Oggetto: [ID: 7368] Comuni di Comuni di Acquapendente (VT) e Castel Giorgio (TR).

Progetto di un impianto agrovoltaiico, denominato "Solar Cashmere Goat", della potenza di 43 MW e delle relative opere di connessione alla RTN, localizzato nel Comune di Acquapendente (VT).

RICHIESTA INTEGRAZIONI DOCUMENTALI DEL MINISTERO DELLA CULTURA

Fig.2 Sovrapposizione fra ple opere in progetto e la Tav.B del PTPR LAZIO

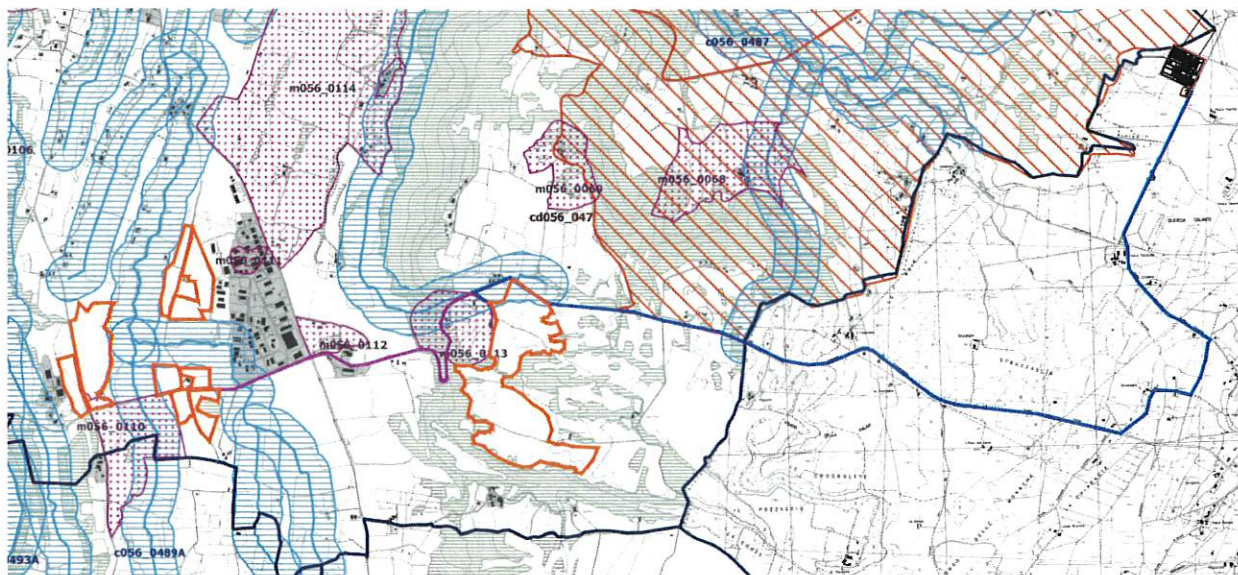
- Nel loro complesso gli impianti fotovoltaici e le opere annesse (il cavidotto, la stazione, ecc.) interferiscono direttamente "beni paesaggistici" individuati sulla Tav. B del PTPR (cfr. Fig.1) vigente tutelati "ope legis" ai sensi dell'art. 142, co.1 lett. c), g) e m) del D.Lgs.42/2004 (di seguito anche Codice);
- Il Lotto Campo Morino ricomprende all'interno, una sughera monumentale tutelata ai sensi dell'art. 136 co. 1 lett.a) del D.Lgs.n. 42/2004 (scheda ID 06/A040/VT/12), e che la presenza di tale vincolo fa ricadere

l'area di 1 km (rispetto ad impianti fotovoltaici areali a terra) a partire dal bene, nelle fattispecie previste dall'art.20, co.8 lett.c-quater, del D.L.199/2021, così come modificato dall'art. 6 del D.L. n. 50/2022;

Fig.3 località campo Morino – lotto A – lotto B – lotto C (da sinistra)

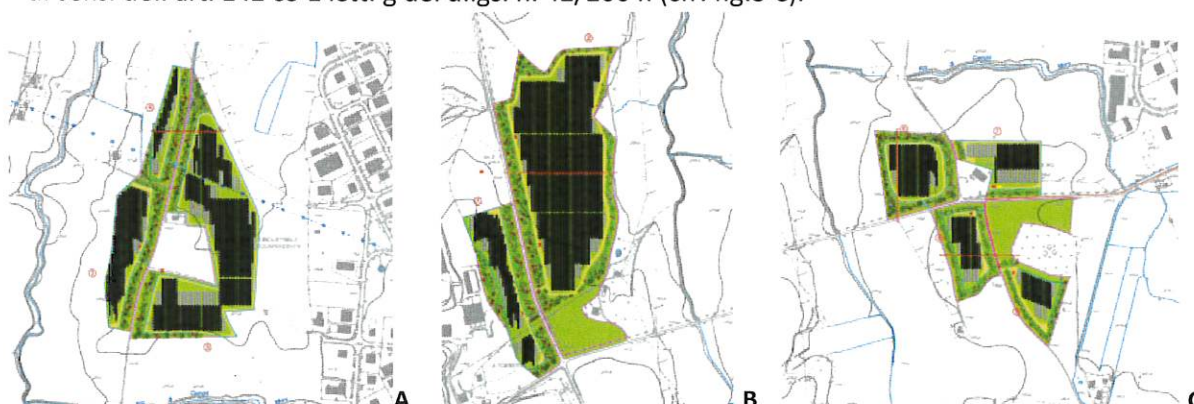
- Il lotto A è posto a ridosso dell'area industriale di Campo Morino, in contiguità con i capannoni industriali e la stessa area include un campo fotovoltaico a terra già esistente di dimensioni medio-piccole (500 mq ca.). Il lotto A è attraversato da una strada vicinale (cfr. fig.3 A).

- Il lotto B è composto da due lotti ubicati ad est e ad ovest della strada Provinciale Torretta (che collega Acquapendente a Grotte di Castro), all'altezza dell'incrocio con la strada traversa Onanese Cassia, che corre dalla Strada Onanese alla Regionale 2 (Acquapendente-San Lorenzo Nuovo). Il lotto minore, quello occidentale, è sito a 150 m ca. dal Podere Torretta, casale storico con valore storico testimoniale di proprietà privata, rispondente alla tipologia con torretta ricorrente in alcuni dei principali casali storici dell'area. (cfr. fig.3 B).

- Il lotto C è composto da 4 lotti, rispettivamente 2 a nord della strada traversa Onanese Cassia, in aree classificate come "paesaggio agrario di continuità", e 2 a sud di quest'ultima. I due lotti a nord affiancano la casa Campo Moro, casale con valori storici testimoniali. I due lotti a sud sono ubicati in aree classificate come "paesaggio agrario di valore". Uno dei due lotti affianca un'area boscata, tutelata ai sensi dell'art. 142 co 1 lett. g del d.lgs. n. 42/2004. (cfr. fig.3 C).

a) con riferimento al lotto C in località Campo Morino, vengano delocalizzate o eliminate, le porzioni dell'impianto che si trovano al di sotto della strada Onanse-Cassia che ricadono in aree classificate come "paesaggio agrario di valore" nella tavola A del PTPR;

b) il lotto B dell'impianto in località Campo Morino, che ricade in aree classificate come "paesaggio agrario di valore" nella tavola A del PTPR, venga delocalizzato, collocandolo nello spazio ora libero a nord del lotto A, contiguo all'area industriale, che risulta già in parte utilizzato per analoghe iniziative energetiche.

- tutta l'area dell'impianto in cui si trova la sughera monumentale tutelata (scheda ID 06/A040/VT/12) nel sottocampo meridionale del lotto C di Campo Morino a ridosso dell'area boscata (già esclusa dal progetto), lasciando un buffer al suo intorno da concordare con questo Ministero, tale da garantire la percezione di elemento "isolato" del bene;
- l'area archeologica (m056_0110) interferita dal lotto B del campo Morino, estremità meridionale in prossimità della strada, la fascia di rispetto del corso d'acqua (c056_0488) che si trova nel lotto a nord del campo Morello e tutte le aree boscate tutelate interferite nell'area di campo Morello.

Fig.4 località campo Morello

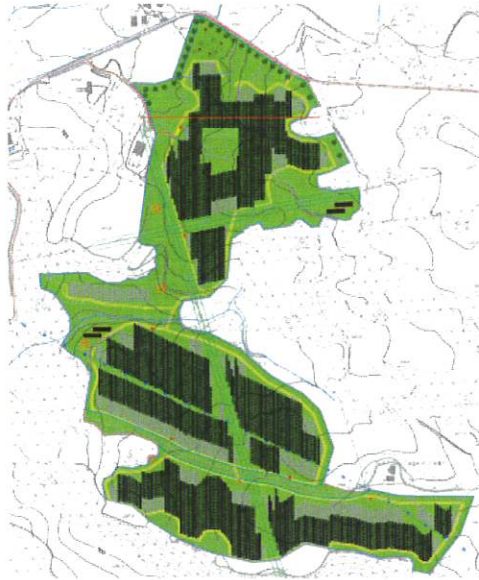
- il perimetro dei campi fotovoltaici in zona Morello è contiguo all'area archeologica Casale Palluccaro (m056_0113) inoltre, si trova ad una distanza di circa 500 metri dal vincolo ex art. 136, co. 1, lett. d) del Codice (cd056_047) "Dichiarazione di notevole interesse pubblico riguardante l'ampliamento del vincolo Monte Rufeno e Valle del Paglia, in Acquapendente" di cui al DM del 12.05.2011; (cfr. fig.4).
